ADENDO 01 – SDO 05/2022

RESPOSTAS AOS ESCLARECIMENTOS

LICITAÇÃO SDO Nº 005/2022 (BR-SEIRHMA-217040-CW-RFB)

Contratação de Empresa para Atualização do Projeto Executivo, Fornecimento e Instalação de Equipamentos da Automação, incluindo a construção do Centro de Controle Operacional – CCO no Sistema de Abastecimento Integrado de João Pessoa.

Layout mínimo do canteiro de obras - ATO / GERÊNCIA DE PROJETOS

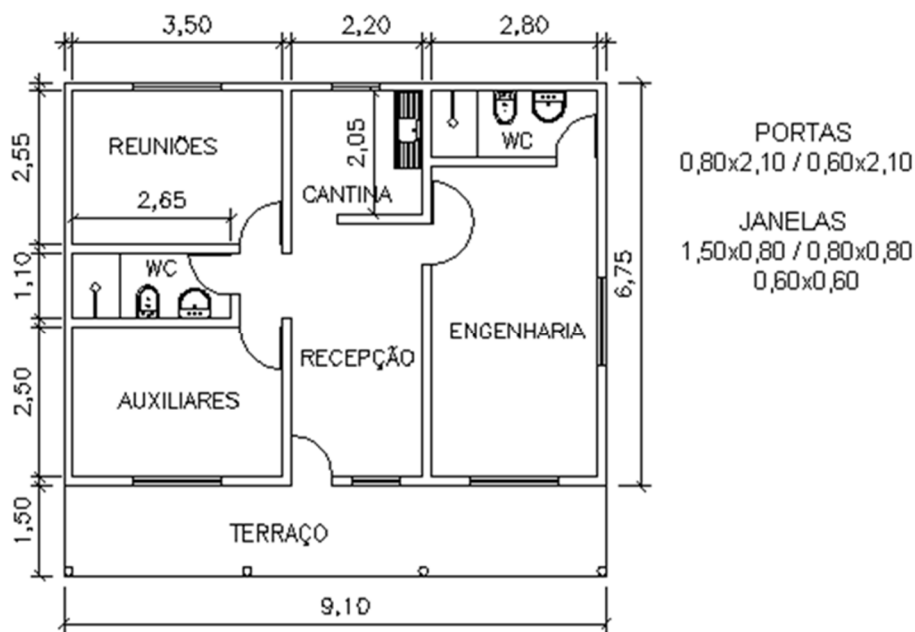
19. Referente ao item ‘5.3.1 Canteiro de Obras’, são mencionadas a necessidade de se fornecer: “sala do ATO, sala para o GERENTE DE PROJETOS, ambas com banheiro e, sala para reuniões e área para estacionamento.”, no entanto não são definidas as áreas e requisitos de mobiliários para tal?

RESPOSTA: Devem ser duas salas, cada uma com banheiro individual, com área mínima de 61 metros quadrados. A seguir, sugestão de layout.
